第三章審查意見

編號	03 -01-042	分組	審查代碼	章節	頁碼	狀態
		結構	F06	3.1		結案
第 1 次審查意見						
核二廠乾貯設施係直接引用美國 NAC-MAGNASTOR 護箱系統，但應審慎考量核二廠場址及作業環境，請台電公司列表說明護箱系統之設計變更及重新計算後之結果比較。						
第 1 次審查意見答復說明						
1. 本案至目前無設計變更，僅有設計差異，相關設計差異如表 3.1.1-1 所示。 2. 本案系統相關之所有分析皆已在第 6 章各節中分別說明。						
第 2 次審查意見						
同意答復。

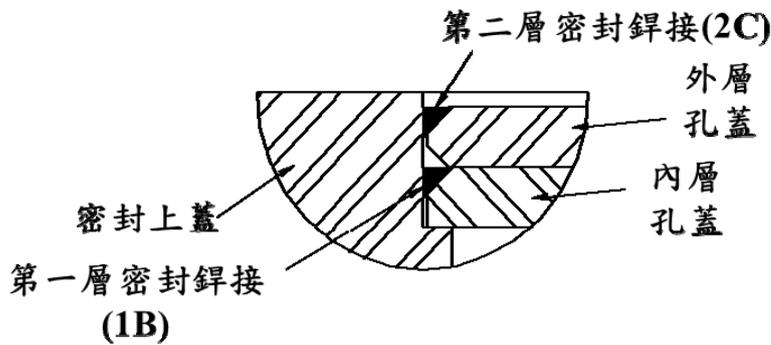
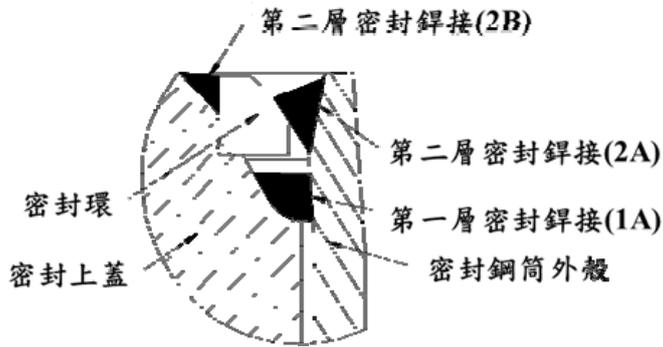
1. 「密封鋼筒密封上蓋有雙重銲接作密封」部分，請以圖形說明銲道 1A、2A、1B、2B 位置。
- 2.請說明「組合燃料腔(developed cell)」的尺寸大小，置放用過核燃料的組件時貯存位置的餘裕為若干？

1. 銲道說明如下圖所示：
